工程指示 / 要求簡箋(E.I.)

工程指示編號：EI 15671/23 (原 EI 5272) 修改版次：
 工程編號：J - 858 工程名稱：將軍澳日出康城 LP 11
 工程項目：幕牆 大貨單元件加工圖
 收件人：生統 發件人：Ant Yeung 日期：01/02/2023

J858 生产提出整改事项

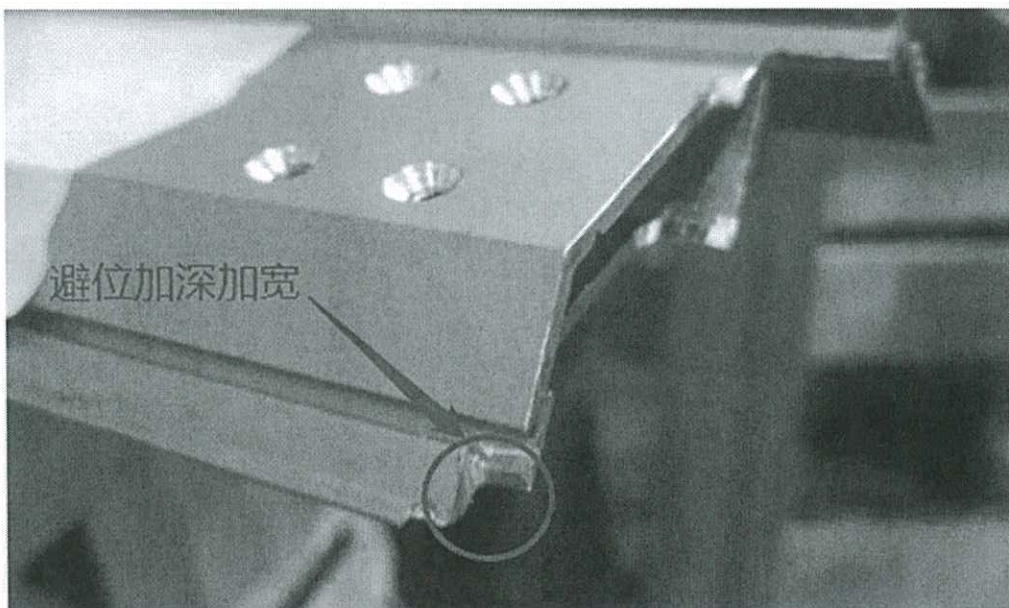
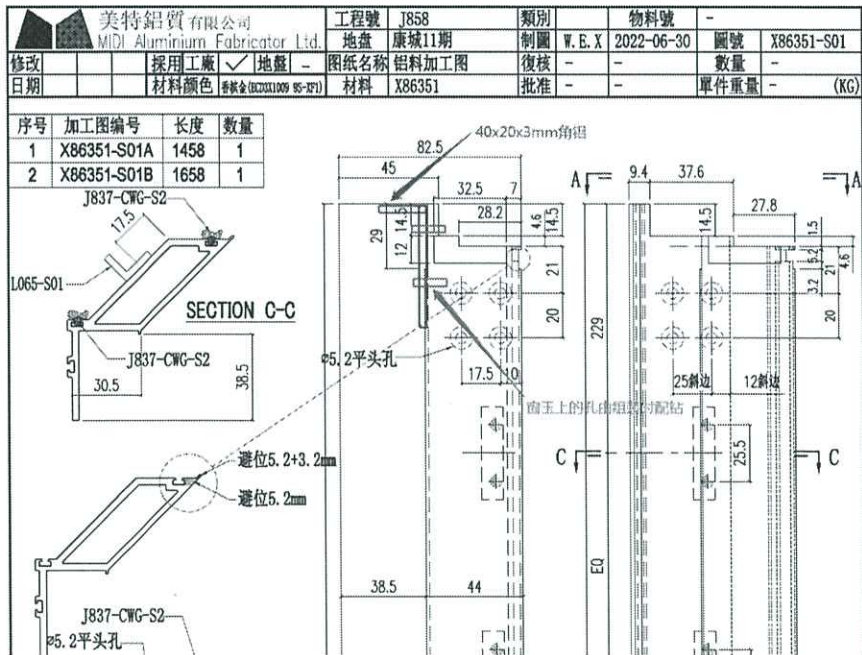
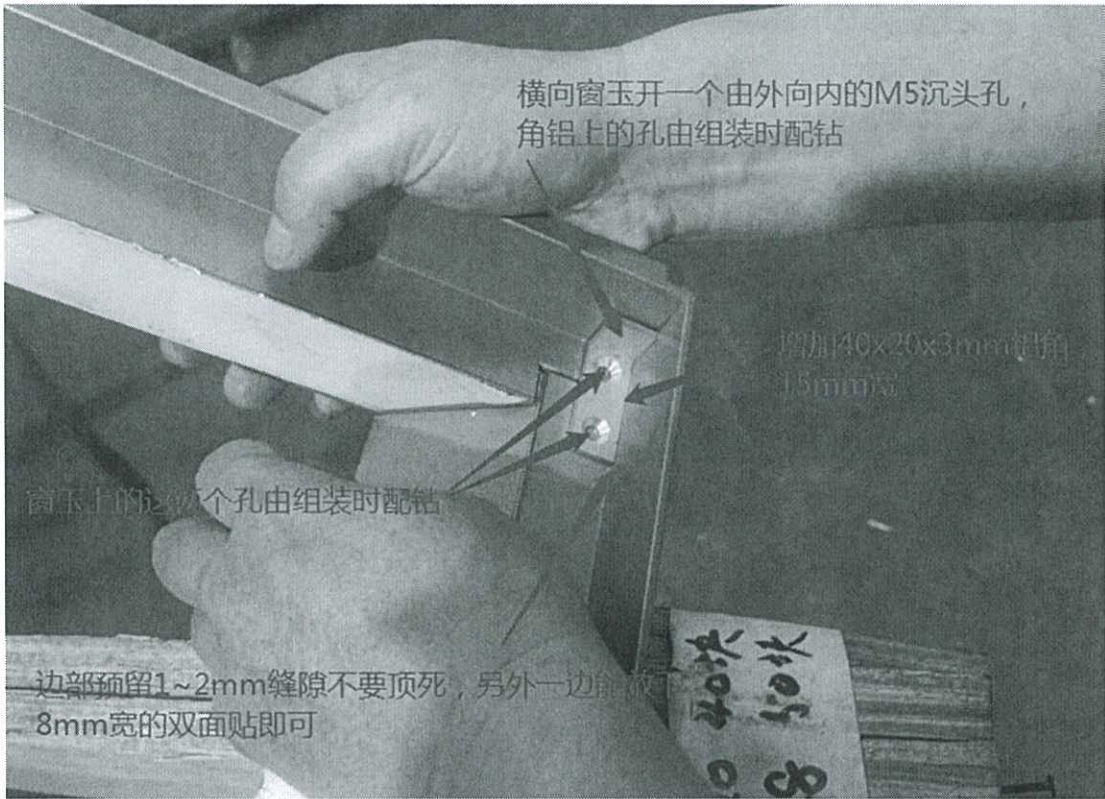
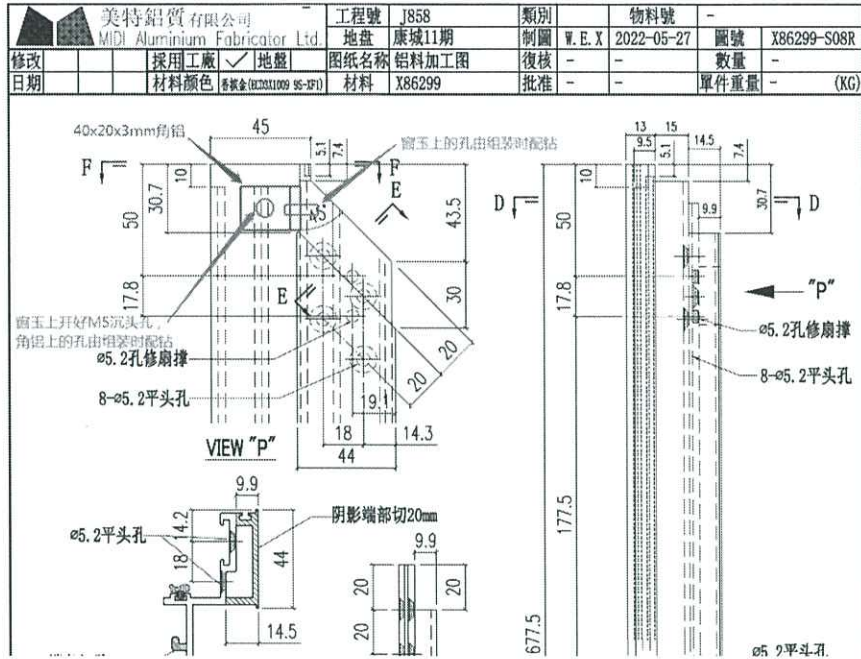
1. 横向窗玉料（X86299）在转角边保证见光位置不变，角度由 45 度改成 46.5 度，组装时打胶，确保连接紧密；

2. 转角边竖向窗玉料（X86351）顶底与横向窗玉料相碰的胶条避位由于工艺问题无法加工到位，导致胶条压不平，避位需要加深加宽；

MIDI Aluminium Fabricator Ltd.		工程號	J858	類別	-					
修改	1 2	採用工廠	✓ 地盤	圖紙名稱	鋁料加工圖	制圖	W. E. X	2022-07-29	圖號	X86281-03L
日期	17/11/15/12	材料顏色	香檳金 (R1011009 SS-1P)	材料	X86281	復核	-	-	數量	-
									單件重量	- (KG)
									批准	-

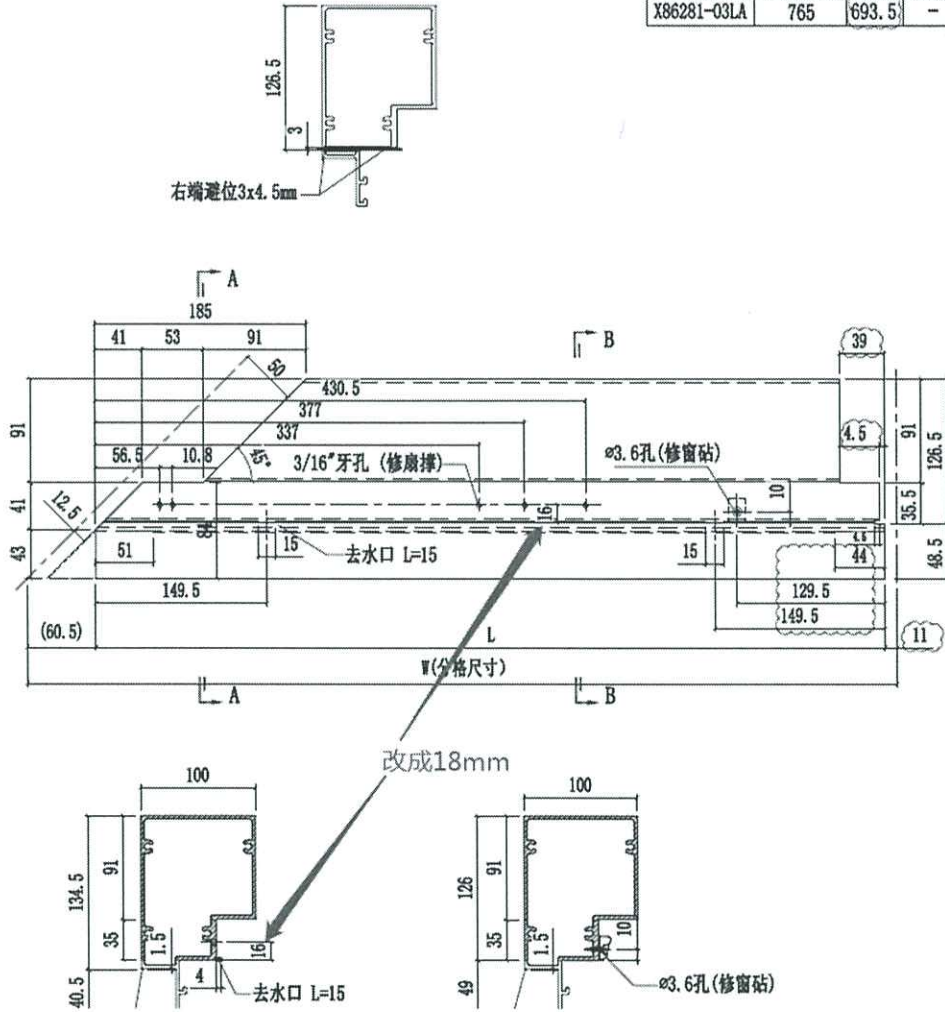
4. 窗玉顶底的中横梁(X86309、X86281)锁窗撑孔的定位尺寸由16mm改成18mm（窗撑的避位修改由工厂组装时自行完成）

美特鋁質有限公司 MIDI Aluminium Fabricator Ltd.		工程號 J858 地盘 康城11期	類別 制圖 W. E. X 2022-07-29	物料號 - 圖號 X86309-03L
修改 1 日期 15/12	採用工廠 <input checked="" type="checkbox"/> 地盘 - 材料顏色 香鐵金 (R0311) 95-107	图纸名称 铝料加工图 材料 X86309	復核 - 批准 -	數量 - 單件重量 - (KG)

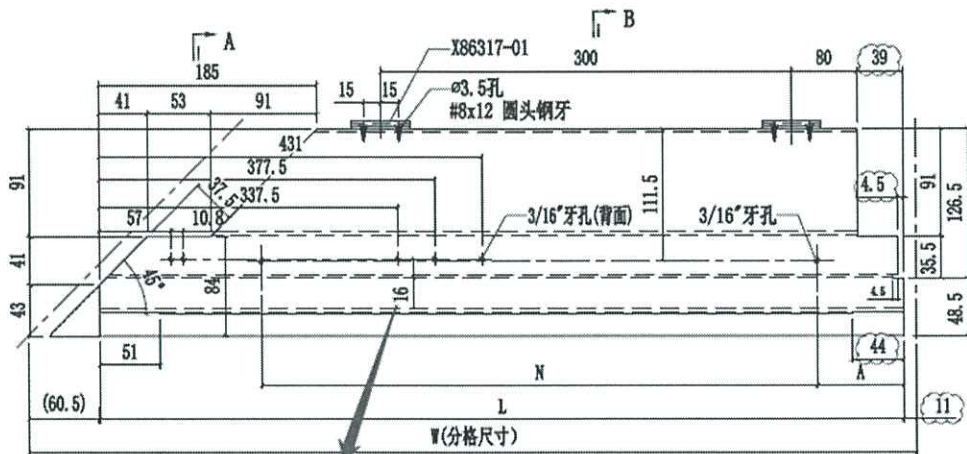
改成18mm
